基本設計（素案）における懸案事項（課題）

市民、市議会、まちづくり・景観推進会議及び
市検討組織等の意見を踏まえ、改善案を検討

課題2：空中歩廊を回避したことによる施設間の「つながり」

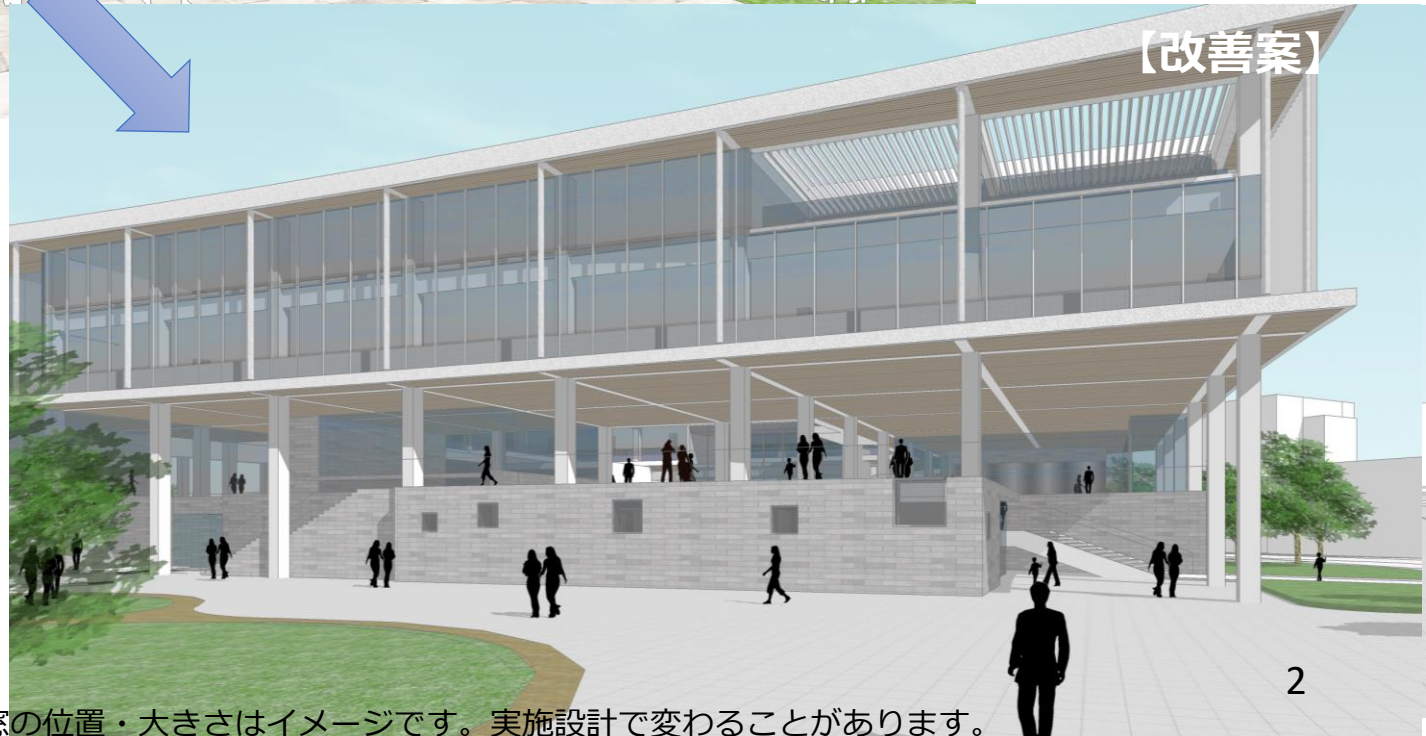
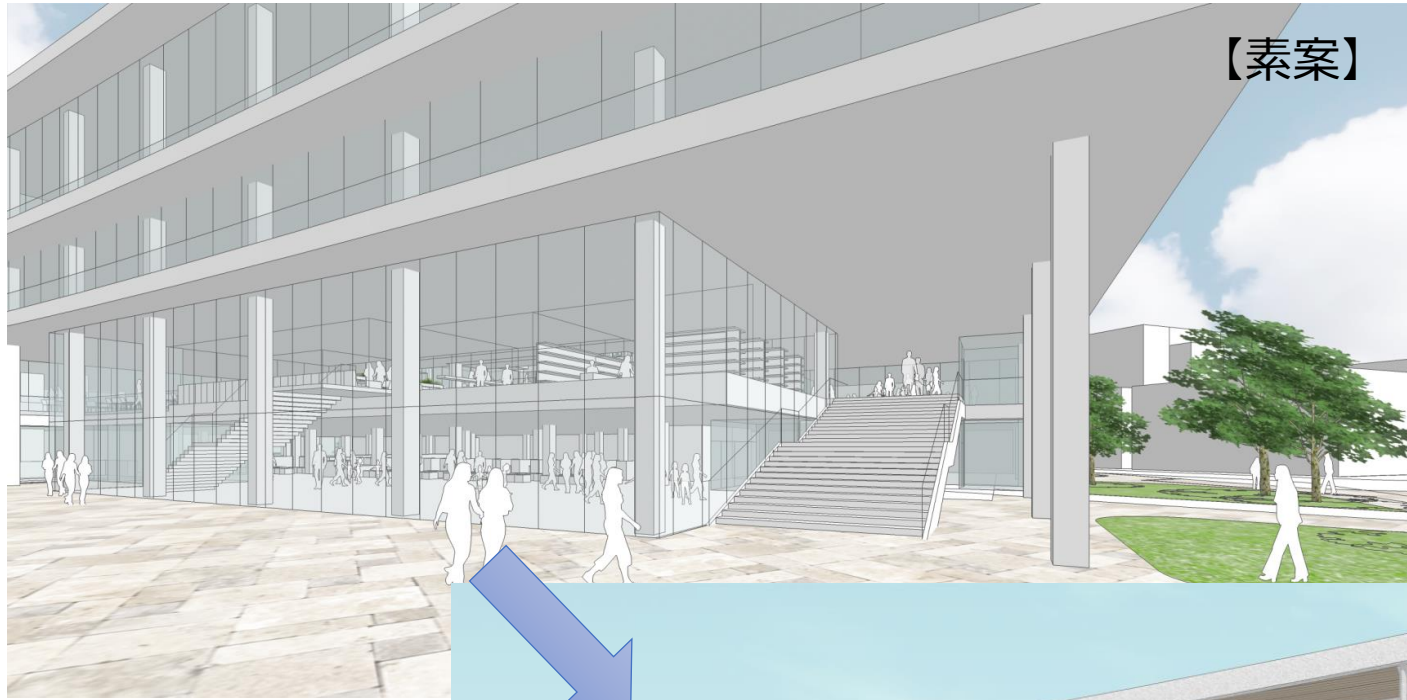
課題1：水害対策（1階の浸水対策）

- ・ 出入口に止水板を設置することで浸水対策。
- ・ 出入口以外の1階ガラス面は浸水に対するリスクあり。

- ・ 2階市民活動スペースへ続く空中歩廊を中止した代わりに、エレベーターと階段を設置。
- ・ 階段によって施設間のつながりが分断され、市民活動スペースが孤立した印象になる可能性あり。
- ・ 市民活動スペースの北側が閉じているため、屋外から存在を認識しづらくなった。

動線の改善：階段の向きの変更

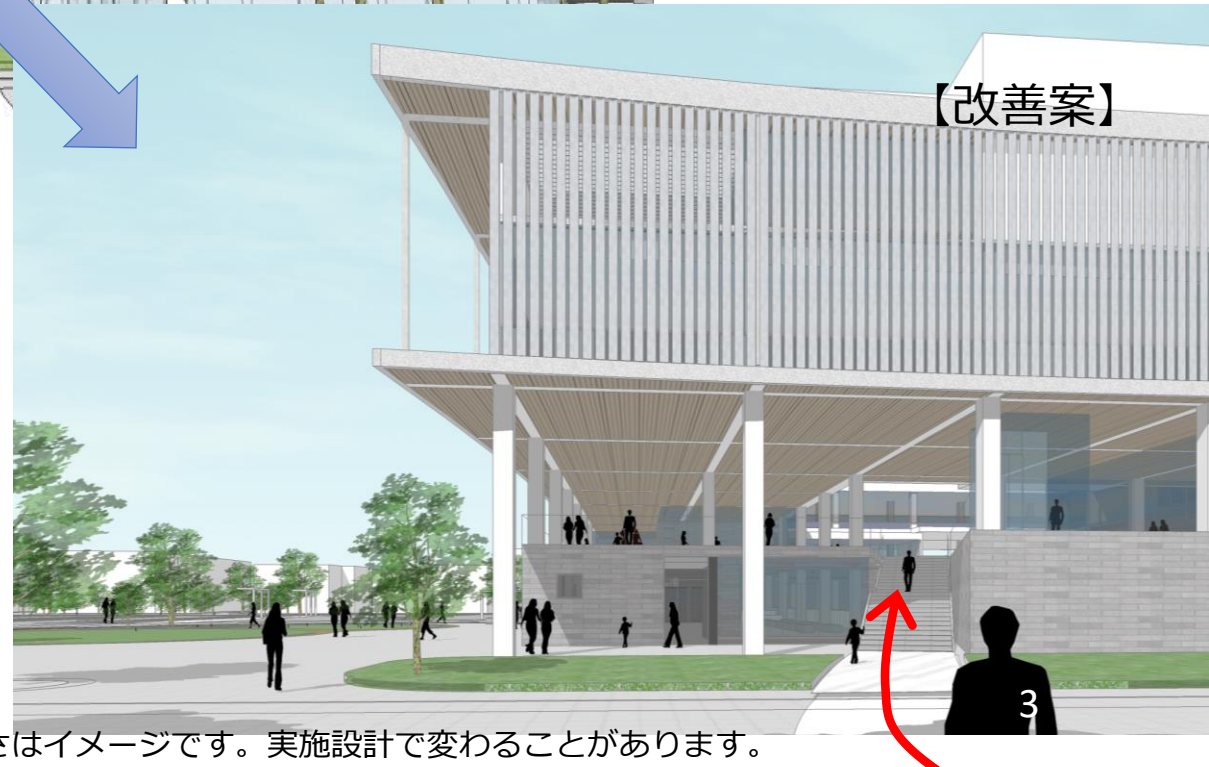
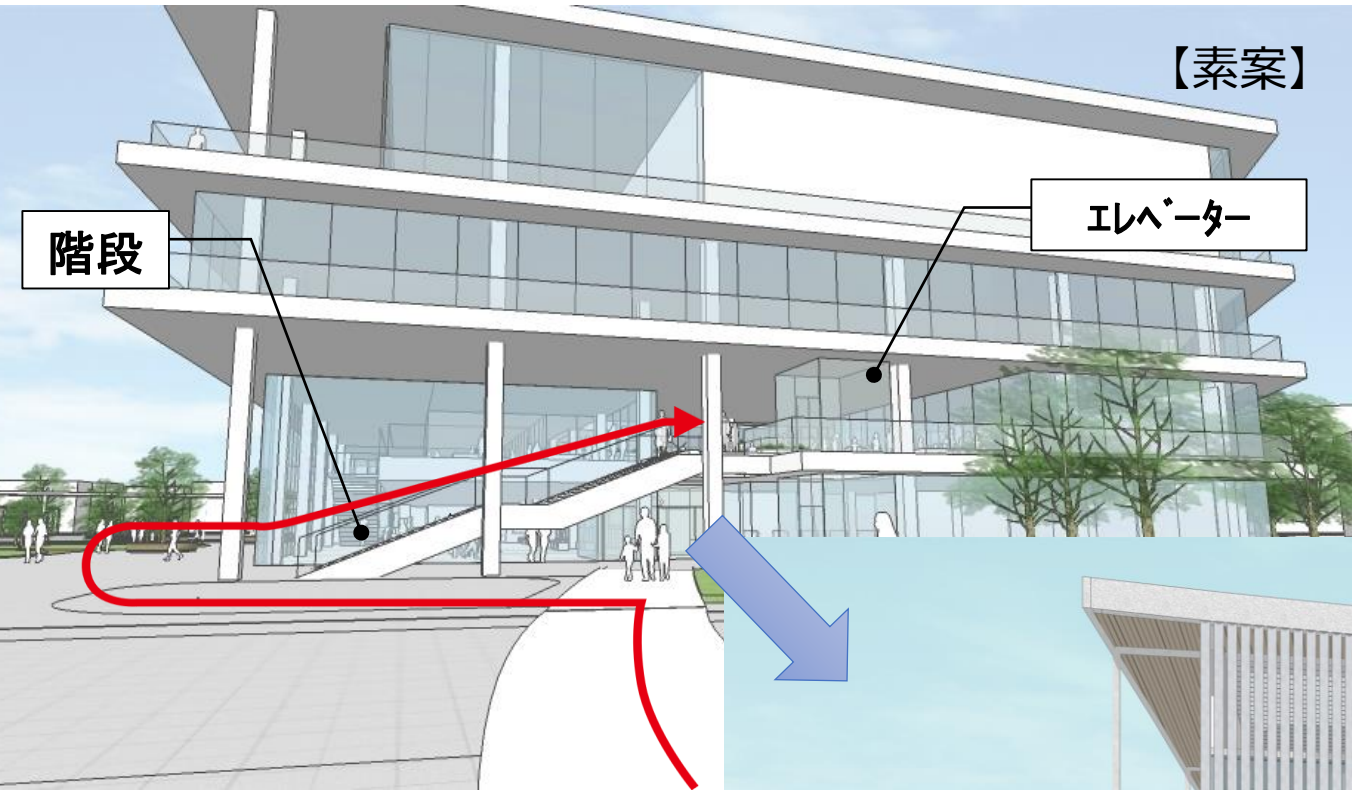
基本設計素案の改善点②
